Ergänzung 4
zum Flughandbuch
des Motorflugzeugs

DV 20

Werk-Nr. 20.003

Die vorliegende Ergänzung 4 dient als Ergänzung zum "Flughandbuch für das Motorflugzeug DV 20 KATANA", Dok. Nr. 4.01.01, und gilt nur für die Werk-Nr. 20.003. Dieses Flugzeug hat gegenüber dem Serienstand einige Abweichungen, die in dieser Ergänzung näher erläutert werden.

7.4. INSTRUMENTENBRETT

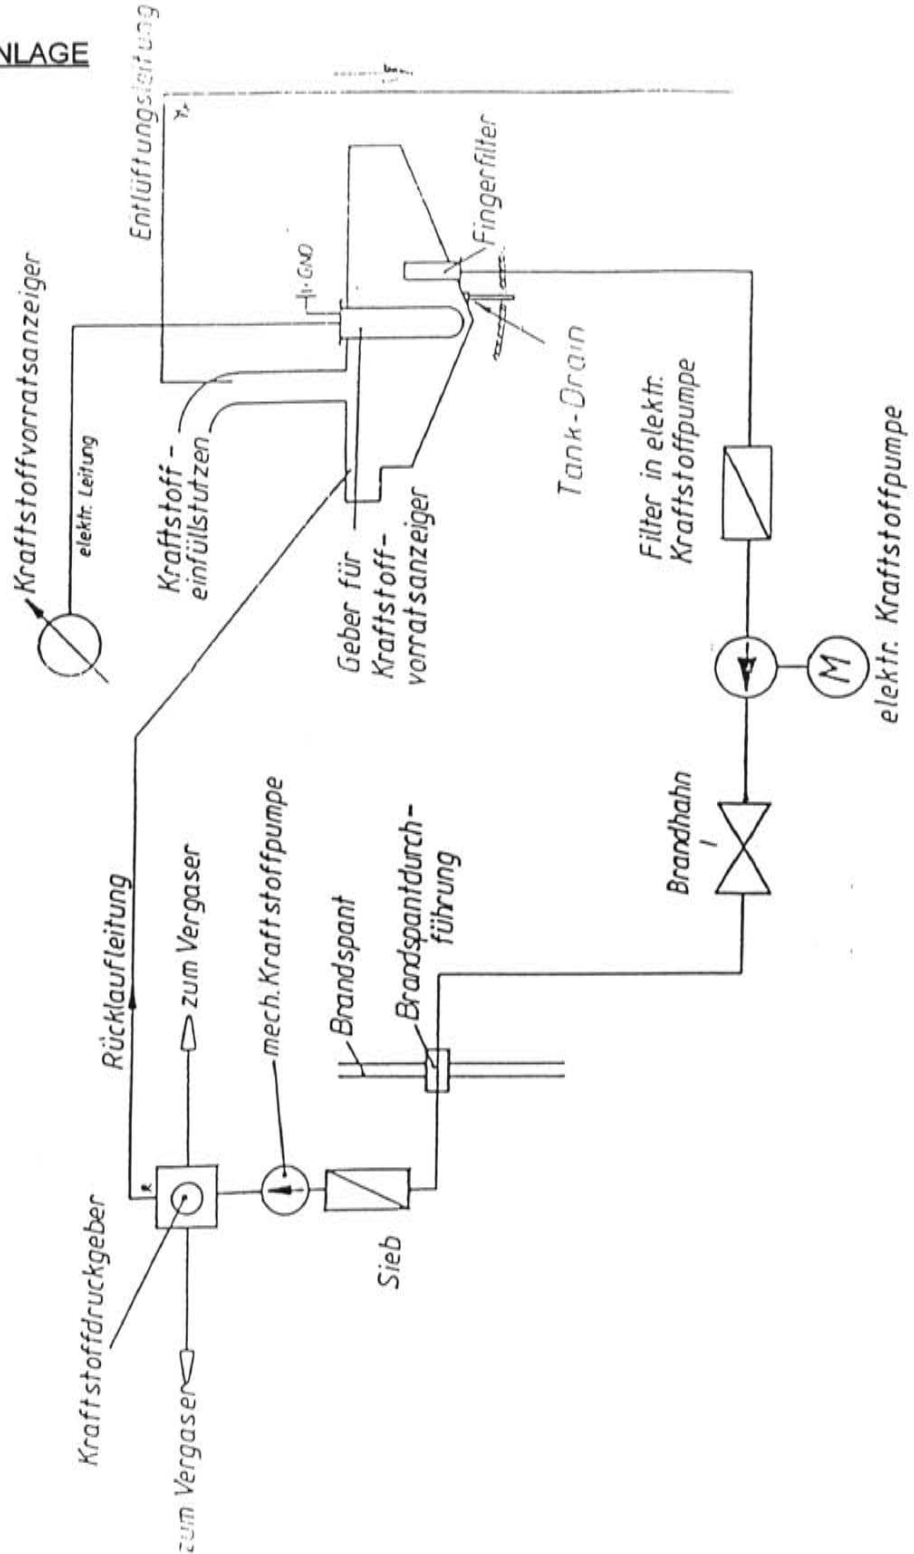
Die Werk-Nr. 20.003 hat eine andere Instrumentenbrettaufteilung.
